OPINIA 063614

z wyników przeprowadzonych oględzin – ekspertyzy urządzeń grzewczo-kominowych

w budynku przy ul. Nowowiejska 67 m 9 nr w we Wrocławiu

dotycząca urządzeń grzewczo-kominowych używanych przez: Wrocławskie Mieszkania Sp z o.o

Szkic orientacyjny:

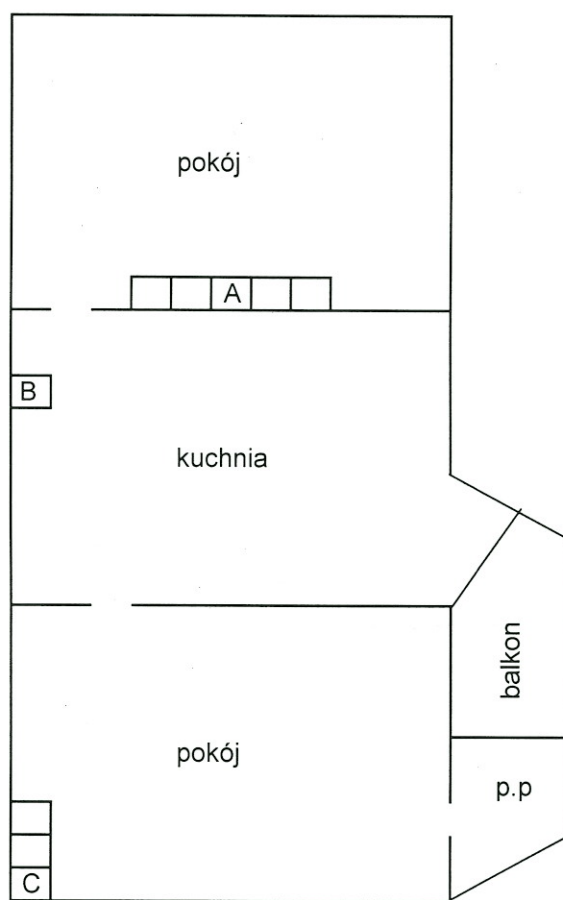
Piec kaflowy w pokoju m 9 podłączony jest do drożnego przewodu kominowego nr A i wykazuje prawidłowy ciąg kominowy. Wentylacja wywiewna kuchni m 9 podłączona jest do drożnego przewodu kominowego nr B i wykazuje prawidłowy ciąg kominowy przy dopływie powietrza z zewnątrz. Piec kaflowy w pokoju m 9 podłączony jest do drożnego przewodu kominowego nr C i wykazuje prawidłowy ciąg kominowy.

- A - Piec kaflowy pokój m 9
- B - Wentylacja wywiewna kuchni m 9
- C - Piec kaflowy pokój m 9
